**Avis délibéré de la mission régionale d'autorité
environnementale sur le projet de parc éolien de
Prataubérat sur les communes de Saint-Laurent-les-
Bains-Laval-d'Aurelle, Borne et Montselgues (07)**

Avis n° 2022-ARA-AP-1352

Avis délibéré le 1 juin 2022

Illustration 2: Hypothèses de raccordement. Source : étude d'impact.

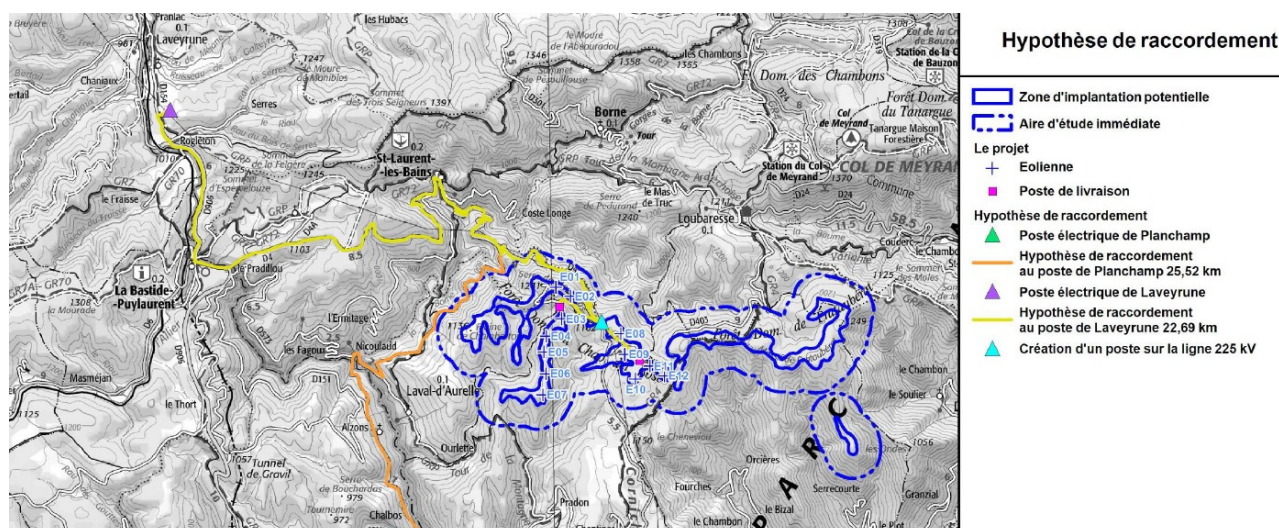
Deux variantes de raccordement sont envisagées : par piquage, au moyen d'un poste source, sur la ligne qui traverse le site, ou aux postes source de Planchamp ou de Laveyrune, distants respectivement de 22 à 25 km. Dans ce cas, la ligne sera enfouie le long des voiries existantes.

Le dossier ne précise pas si la capacité des postes pressentis est suffisante⁷. Le cas échéant, la création d'un poste de raccordement ou son extension (sur site ou ailleurs) ferait partie du projet, comme le raccordement lui-même. Son incidence serait alors à évaluer à ce titre.

L'Autorité environnementale recommande de justifier le choix d'implantation du projet, notamment en réalisant une comparaison avec d'autres sites d'implantation potentielle à l'échelle du Scot de l'Ardèche méridionale, et de compléter l'étude d'impact avec une analyse comparative des impacts du raccordement à un poste source éloigné (Planchamp ou Laveyrune), si ce choix devait être retenu.

Illustration 3: Carte des enjeux paysagers. Source : étude d'impact.

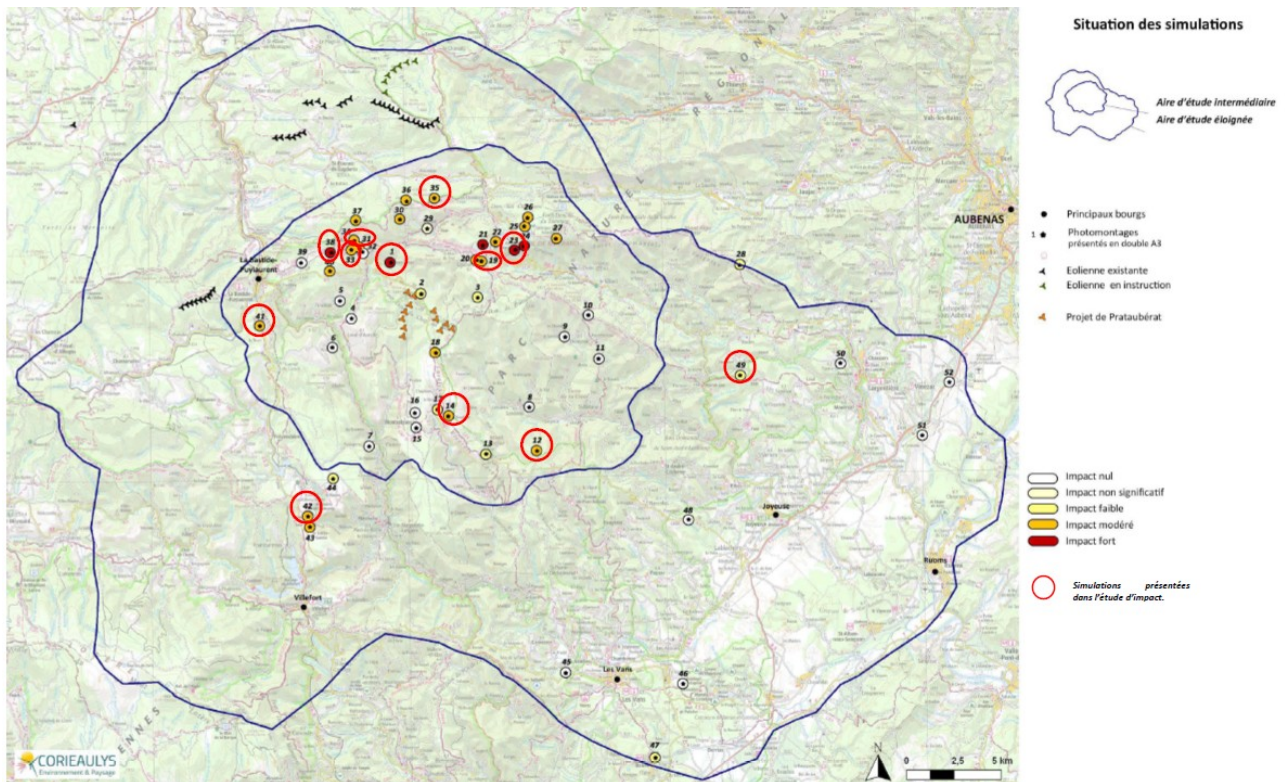
Cette partie est synthétisée par une carte²⁴ analysant les enjeux selon leur importance. Pour chacun, le risque d'impact du projet est évalué.
